**PRÉFET  
DE LA SAVOIE**

Direction  
Départementale  
des Territoires (DDT)

Objet : Observations des services de l'État sur le projet de modification n°4 du PLUiHD de Grand Chambéry

#### **L'OAP « Brillat » au Châtelard**

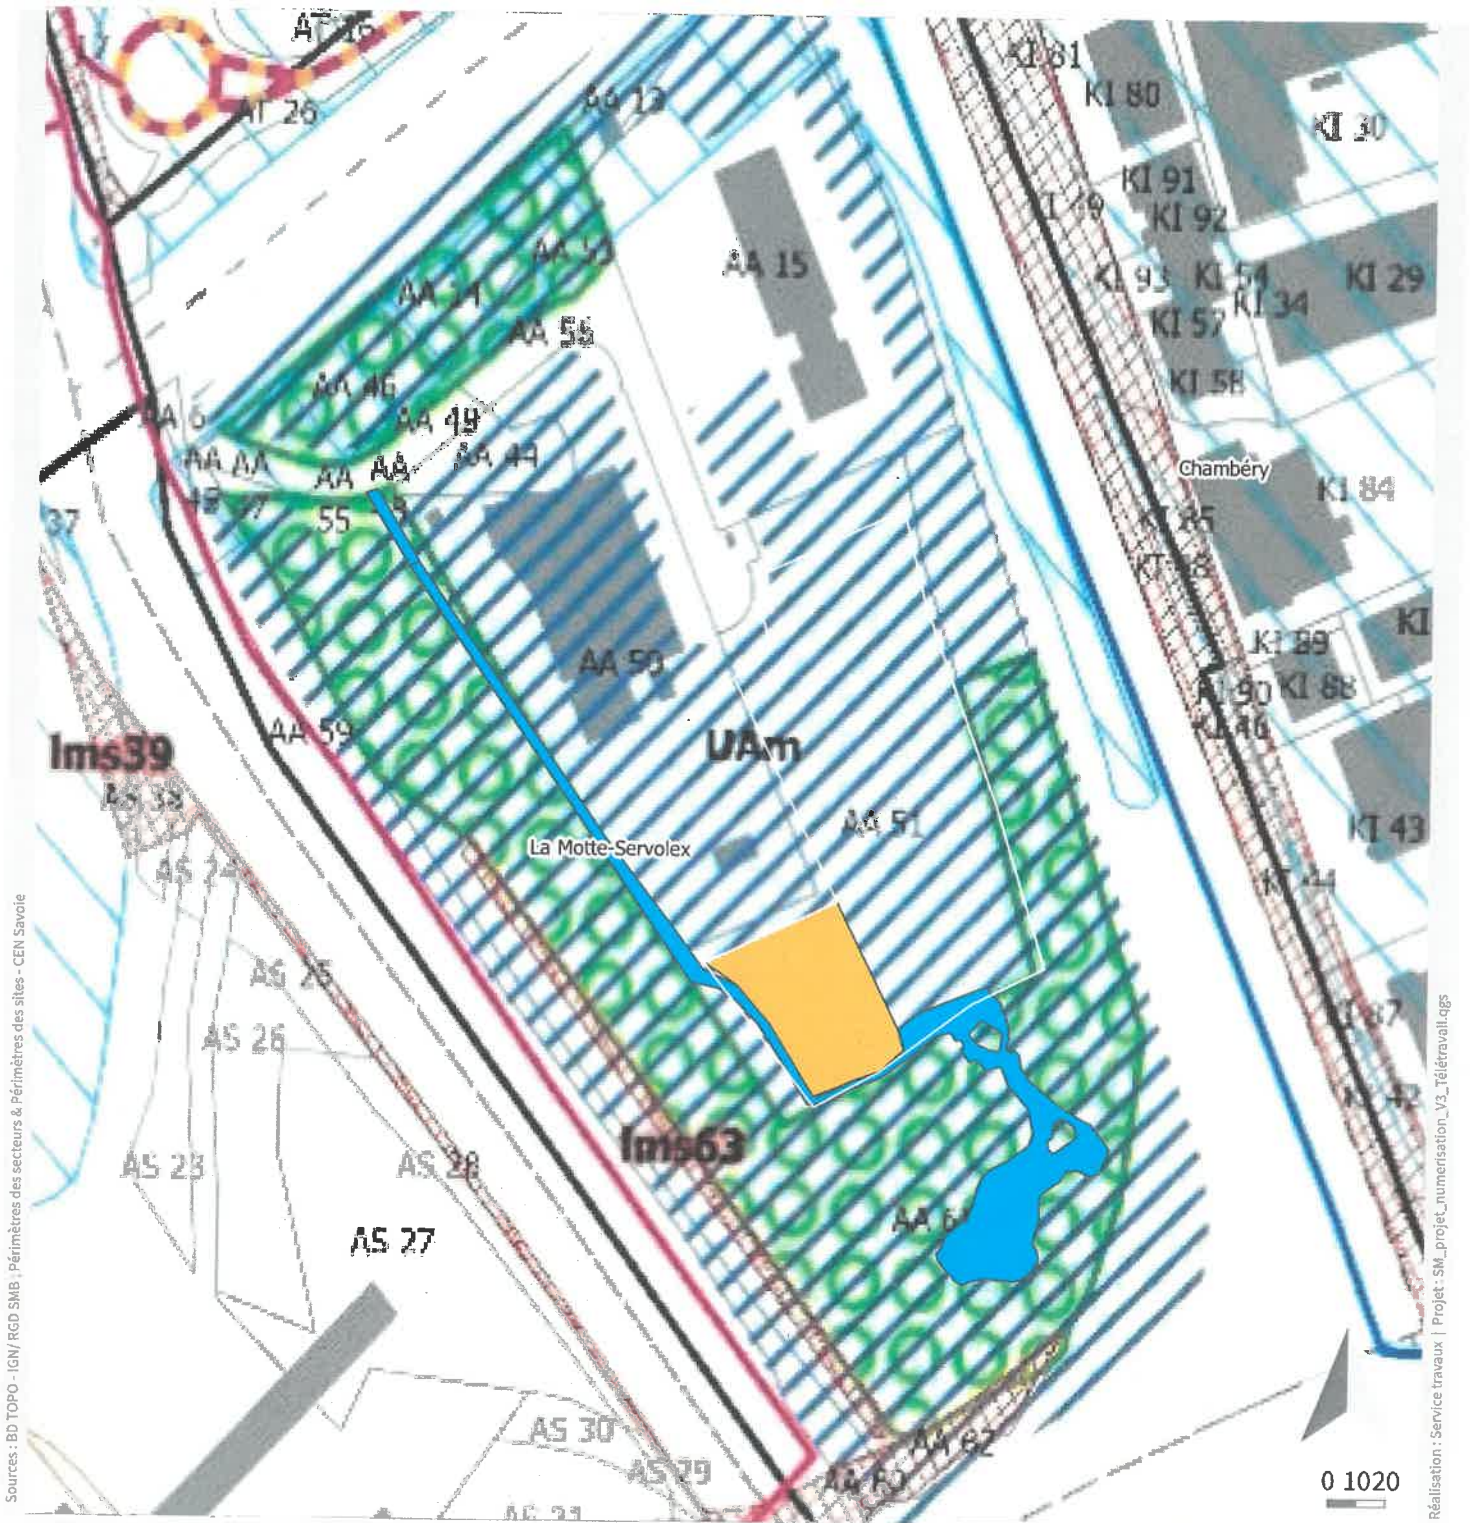
En page 213 de la notice de présentation de la M4, il est évoqué l'évolution de zonage de la zone AU en zone Ap des parcelles E 1290 – 1344 – 1339 -1 288 – 1371 - 1372, alors que sur le projet de règlement graphique, ces parcelles sont zonées A. Il conviendrait de mettre en cohérence ces 2 pièces du PLUi-HD.
